## 核燃料物質使用変更許可申請書

六ヶ所保障措置分析所  
(日本原燃株式会社再処理事業所内 分析建屋の一部)

3. 変更の内容

六ヶ所保障措置分析所 核燃料物質使用変更許可申請書  
新旧対照表 (変更部太字下線部)

図9-8 六ヶ所保障措置分析所固体廃棄物フロー図

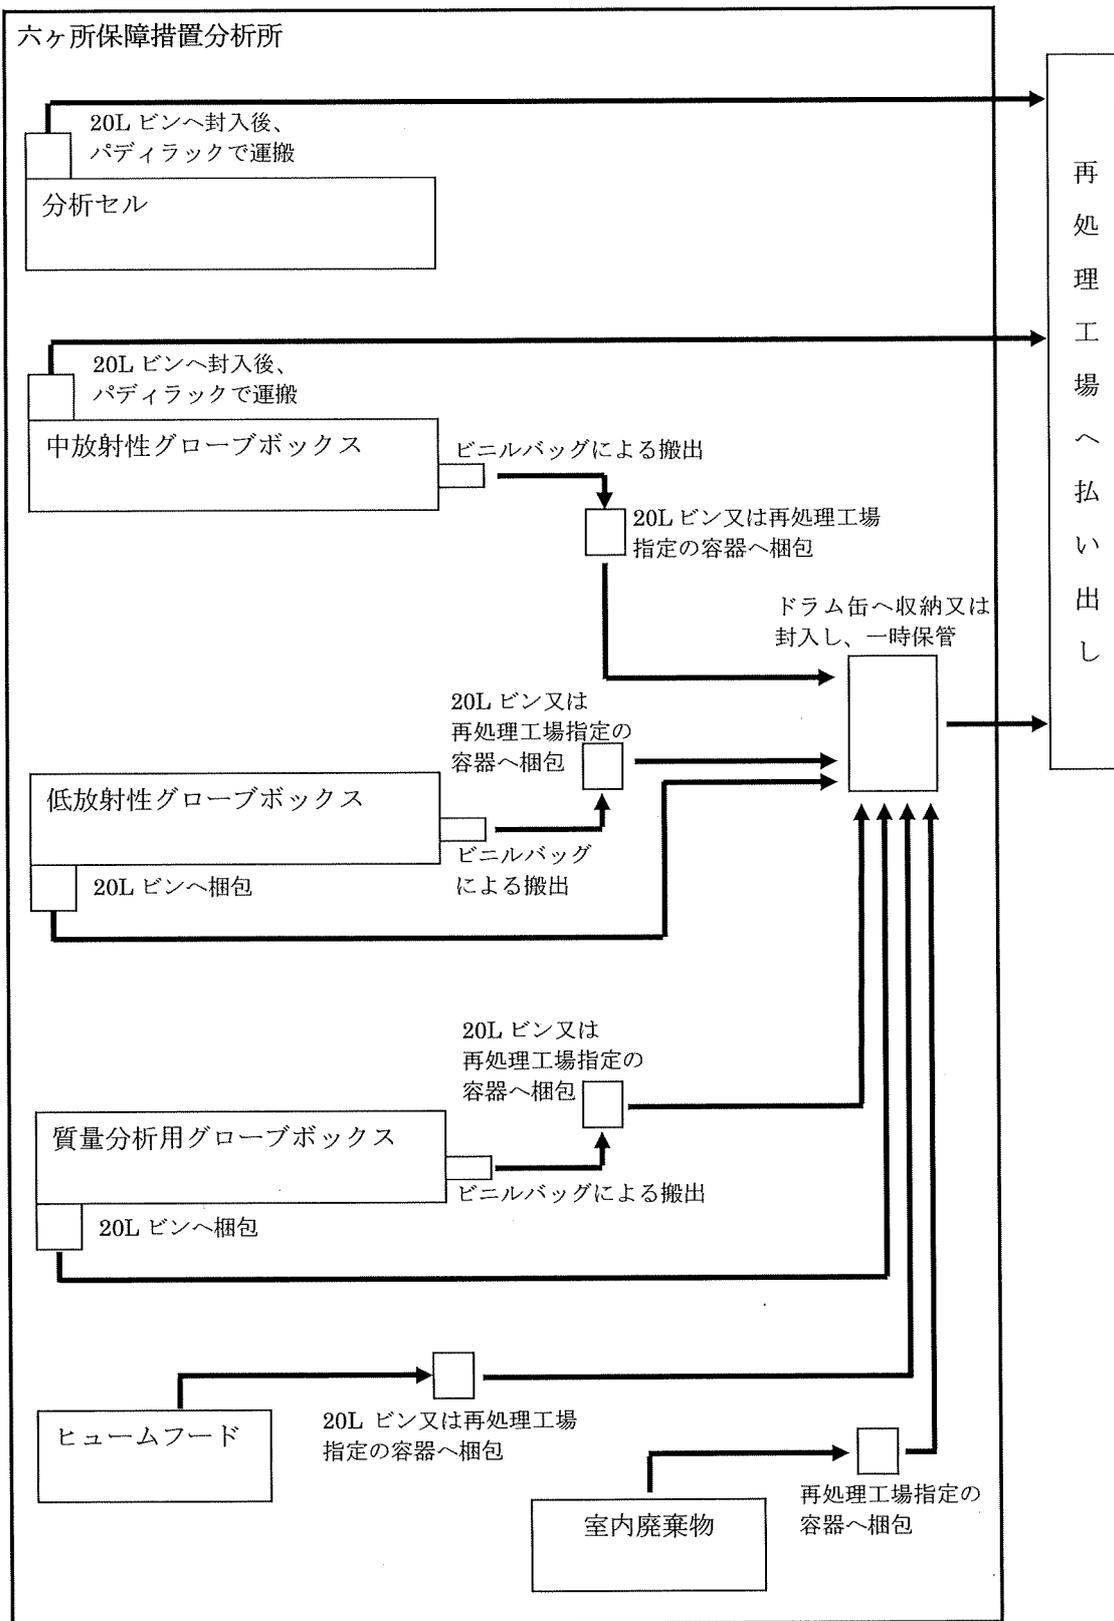
現行	変更案	備考
<p>六ヶ所保障措置分析所</p> <p>20Lビンへ封入後、パディラックで運搬 分析セル</p> <p>20Lビンへ封入後、パディラックで運搬 中放射性グローブボックス</p> <p>ビニルバッグによる搬出 20Lビン又は再処理工場指定の容器へ梱包</p> <p>ドラム缶へ封入、</p> <p>20Lビン又は再処理工場指定の容器へ梱包</p> <p>低放射性グローブボックス</p> <p>20Lビンへ梱包 ビニルバッグによる搬出</p> <p>20Lビン又は再処理工場指定の容器へ梱包</p> <p>質量分析用グローブボックス</p> <p>20Lビンへ梱包 ビニルバッグによる搬出</p> <p>20Lビン又は再処理工場指定の容器へ梱包</p> <p>ヒュームフード</p> <p>20Lビン又は再処理工場指定の容器へ梱包</p> <p>室内廃棄物</p> <p>再処理工場指定のビニル袋へ梱包</p> <p>再処理工場へ払い出し</p> <p>図9-8 六ヶ所保障措置分析所固体廃棄物フロー図</p>	<p>六ヶ所保障措置分析所</p> <p>20Lビンへ封入後、パディラックで運搬 分析セル</p> <p>20Lビンへ封入後、パディラックで運搬 中放射性グローブボックス</p> <p>ビニルバッグによる搬出 20Lビン又は再処理工場指定の容器へ梱包</p> <p>ドラム缶へ収納又は封入し、一時保管</p> <p>20Lビン又は再処理工場指定の容器へ梱包</p> <p>低放射性グローブボックス</p> <p>20Lビンへ梱包 ビニルバッグによる搬出</p> <p>20Lビン又は再処理工場指定の容器へ梱包</p> <p>質量分析用グローブボックス</p> <p>20Lビンへ梱包 ビニルバッグによる搬出</p> <p>20Lビン又は再処理工場指定の容器へ梱包</p> <p>ヒュームフード</p> <p>20Lビン又は再処理工場指定の容器へ梱包</p> <p>室内廃棄物</p> <p>再処理工場指定の容器へ梱包</p> <p>再処理工場へ払い出し</p> <p>図9-8 六ヶ所保障措置分析所固体廃棄物フロー図</p>	<p>記載の適正化(記載内容の整理)</p> <p>同上</p>
